Gemeinde Issigau

Abwägung §§ 3/4 Abs. 1 BauGB zum Vorentwurfes vom 16.07.2021

**Aufstellung des vorhabenbezogenen
Bebauungsplanes mit integriertem Vorhaben- und
Erschließungsplan für das Sondergebiet „Solarpark
Issigau Reitzenstein“**

IBW Ingenieurbüro Weber GmbH & Co. KG
Schillerstraße 33
95346 Stadtsteinach
18.12.2021

Abbildung 1: Erfassung des Fränkischen Gebirgsweges zur Zertifizierung 2019.

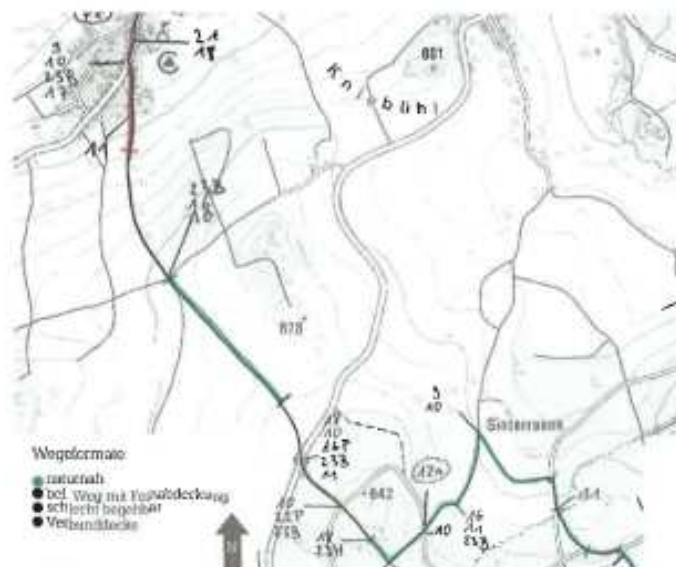
Bei der Erfassung des Fränkischen Gebirgsweges im Jahr 2019 wurden folgende, den Bereich der PV-Anlage betreffende, Daten festgestellt (Auszug siehe Abbildung 1):

- Der Feldweg wurde erfasst mit 500 Metern naturnahem Untergrund und mit 200 Metern befestigtem Weg mit Feinabdeckung
- Aussicht oberhalb Issigau (Fl.-Nr. 216)
- Am sog. „Frankenwaldblick“: Panorama-Aussicht
- keine negativen Einflüsse im betroffenen Abschnitt

PV-Anlage "Solarpark Issigau Reitzenstein" Konflikt Wanderwege, hier Fränkischer Gebirgsweg

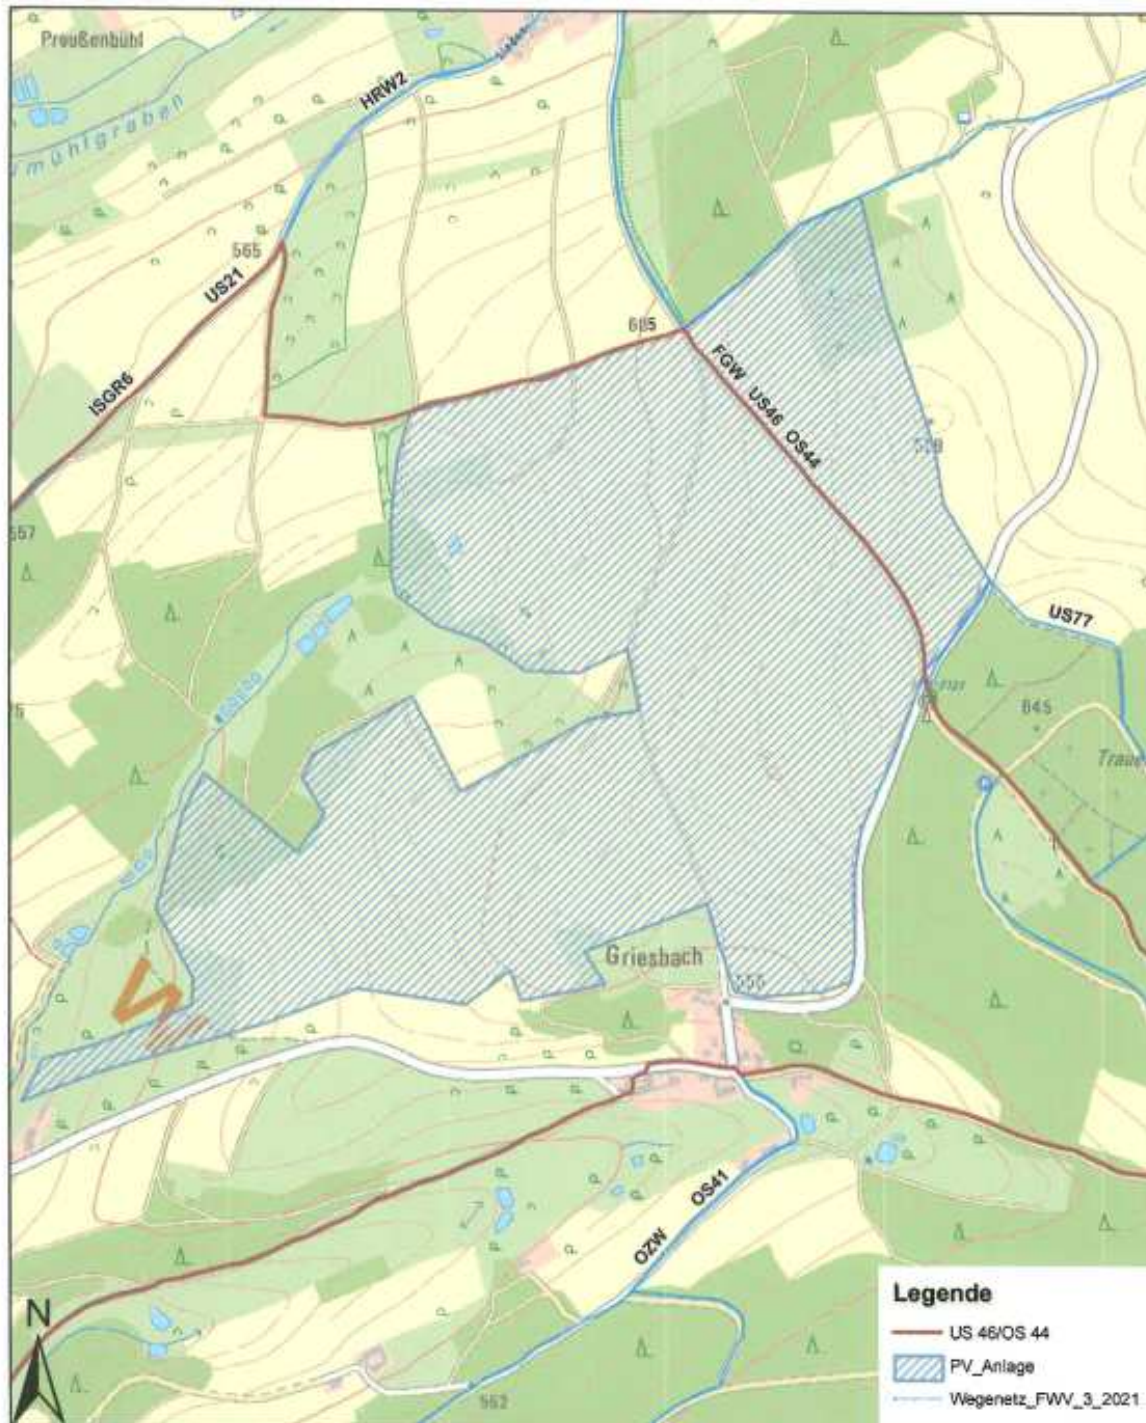
Seitens des Frankenwaldvereins werden Bedenken gegen das Vorhaben geäußert..
